超音波内視鏡の取扱説明書改訂の補足資料

送気・送水・バルーン送水チャンネル詰まり検出のための送気、送水機能の点検について

対象機種： GF-UC140P-AL5、GF-UCT140-AL5、GF-UE160-AL5、
GF-UE260-AL5、GF-UCT260、GF-UCT180、GF-UC240P-AL5、
GF-UCT240-AL5、GF-UM20、GF-UM130、GF-UMQ130、GF-UMP230、
CF-UMQ230、GF-UM240、GF-UMQ240、GF-UM160、GF-UC160P-OL5、
GF-UCT160-OL5、GF-UM2000、GF-UC2000P-OL5、GF-UCT2000-OL5

図 1

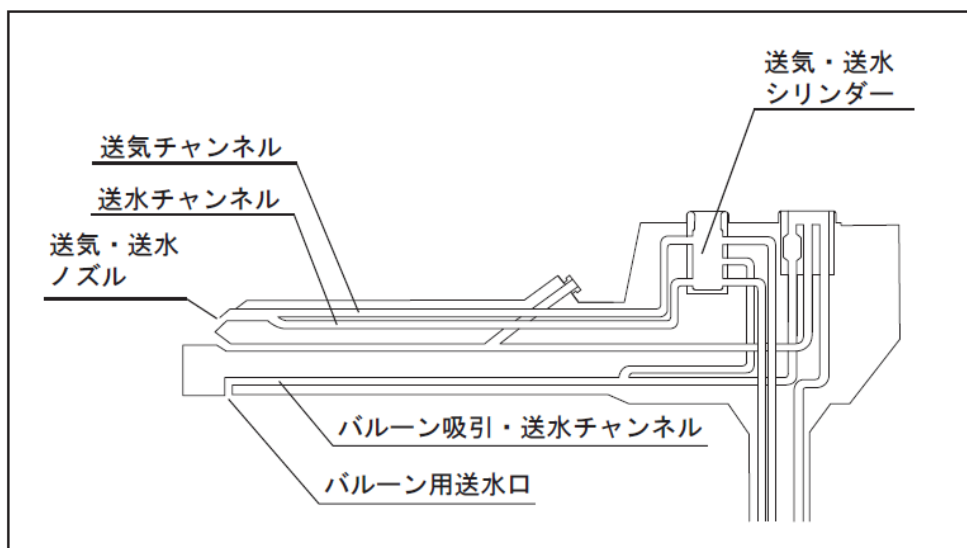
弁やパッキンに切れ／キズがあると、体腔内圧により、体液が送気・送水ノズル（図1、図2を参照）から送気チャンネルまたは送水チャンネルに流入して詰まるおそれがあります。

チャンネルが詰まったまま内視鏡を使用すると感染のおそれがあります。

弁やパッキンに切れ／キズがある場合は新しい送気送水ボタンと交換してください。
